リコール届出一覧表

リコール届出日：平成29年2月14日

リコール届出番号	外-2435	リコール開始日	平成29年2月15日
届出者の氏名又は名称	ジャガー・ランドローバー・ジャパン株式会社 代表取締役 ハンソン・マグナス・ユタカ	製作国：英国 製作者名：ジャガー・ランドローバー・リミテッド 問い合わせ先： ジャガーお客様相談室 0120-922-772	
不具合の部位（部品名）	原動機（補機駆動ベルトアイドラープーリー）		
基準不適合状態にあると認める構造、装置又は性能の状況及びその原因	原動機の補機駆動ベルトのアイドラープーリーにおいて、製造時に設計で指示されていない塗装をしているため、使用過程で塗装が薄くなり取付ボルトの締結力が低下することがある。そのため、取付ボルトが緩み、そのままの状態で使用を続けると、取付ボルトが破断し、プーリーが脱落してパワーステアリングのアシスト力が失われ、ハンドルの操作力が増大するおそれがある。		
改善措置の内容	全車両、アイドラープーリーを良品と交換する。		
不具合件数	7件	事故の有無	なし
発見の動機	市場からの情報による。		
自動車使用者及び自動車分解整備事業者に周知させるための措置	<ul style="list-style-type: none"> ・使用者：電話又はダイレクトメールで通知する。 ・自動車分解整備事業者：日整連発行の機関誌へ掲載する。 ・改善実施済車には、運転席側ドアロックストライカー付近に外-2435のステッカーを貼付する。

改善箇所説明図

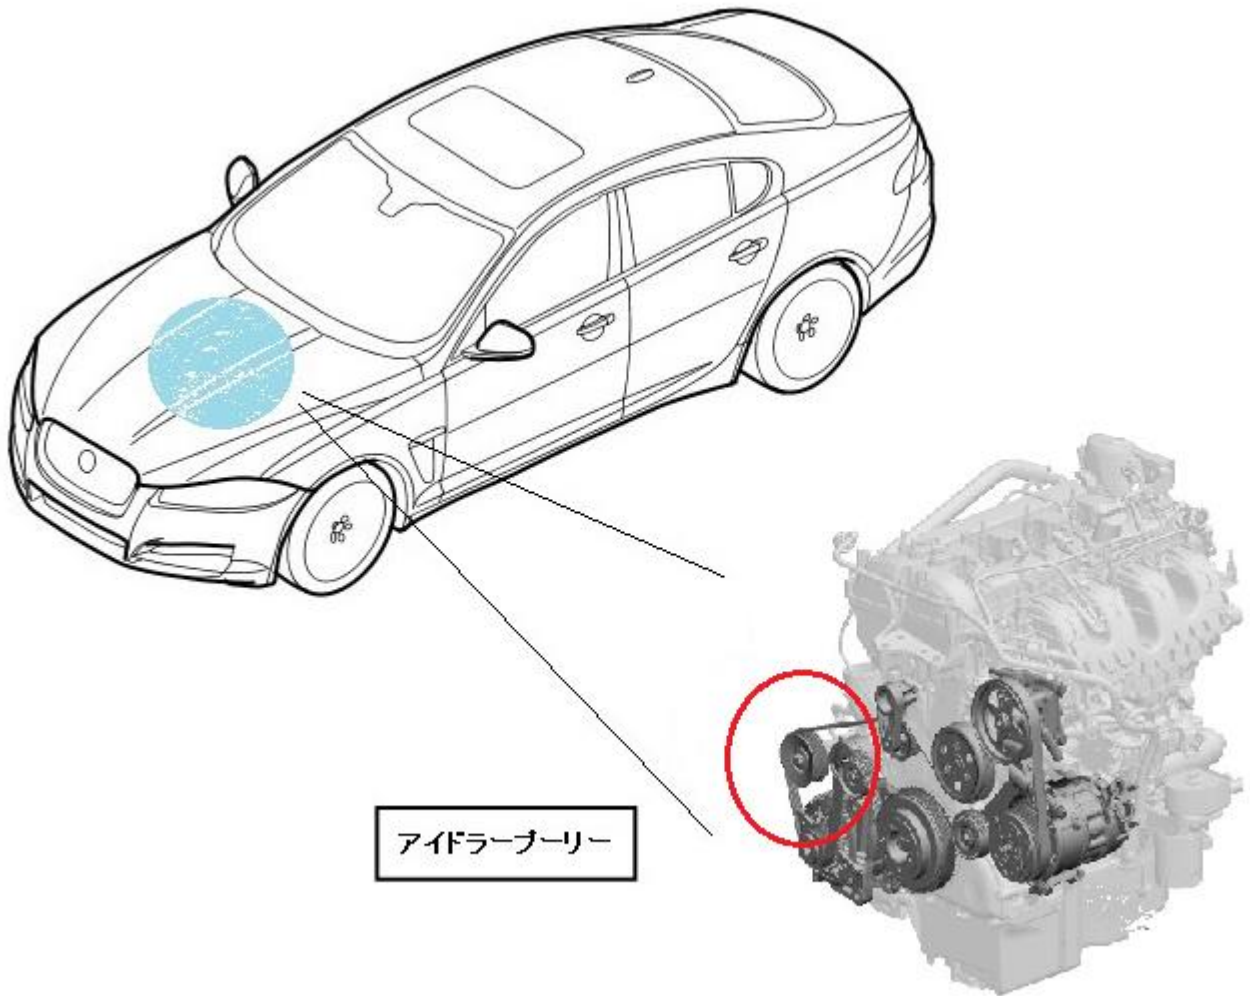
基準不適合発生箇所

原動機の補機駆動ベルトのアイドラプーリーにおいて、製造時に設計で指示されていない塗装をしているため、使用過程で塗装が薄くなり取付ボルトの締結力が低下することがある。そのため、取付ボルトが緩み、そのままの状態で使用を続けると、取付ボルトが破断し、プーリーが脱落してパワーステアリングのアシスト力が失われ、ハンドルの操作力が増大するおそれがある。

全車両、アイドラプーリーを良品と交換する。
